CAAC 适 航 指 令

编号: CAD1995-B757-01

- 一. 标题: 低压压气机第一级静子叶片的防冰
- 二. 适用范围: 所有安装有普·惠公司PW2000型系列发动机的波音757飞机
- 三.参考文件:
 - 1. FAA 适航指令 95-01-05 修正案 39-9116

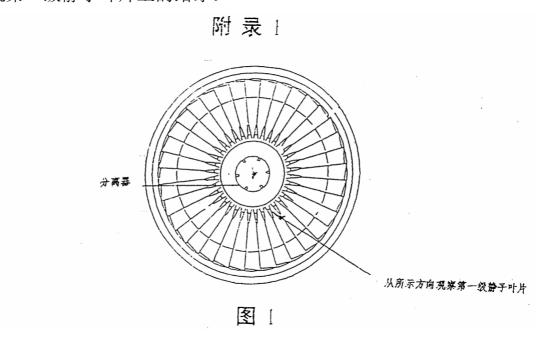
- 2. 在本适航指令1. 段中要求对飞行手册进行修改所指的规定时间 内, 按照本适航指令2. (1) 段和2. (2) 段规定的程序对低压压气机 第一级静子叶片的结冰情况进行目视检查。目视检查应由机组和持照 的维修人员实施。
- (1) 使用足够的灯光照亮低压压气机第一级静子叶片。站在距发 动机的中心线有一定距离的水平地面上,通过风扇叶片之间的间隙, 应能够看到该静子叶片(见本指令附录1的图1)。如果结冰存在,那 么应能在低压压气机第一级静子叶片前缘和分离器凸缘看见结冰(见 本指令附录1的图2)。
- (2) 目视检查应在发动机停车后进行。也可以在发动机风车状态 下,风扇转子尚未停转时,进行目视检查。实际上,在该转子转动的。 条件下, 更容易看见低压压气机第一级静子叶片。只要存有结冰就能 观察到。
- 3. 在本适航指令2. 段中要求的目视检查中, 若在低压压气机第一 级静子叶片上发现结冰,应按照本适航指令3. (1) 或3. (2) 段的规 定程序, 在飞机放行前将结冰除去。
- (1) 在最后一次发动机加速至50%的N1转速后, 若整个地面工作 时间少于30分钟,则可以使发动机加速到50%的N1转速将结冰除去,
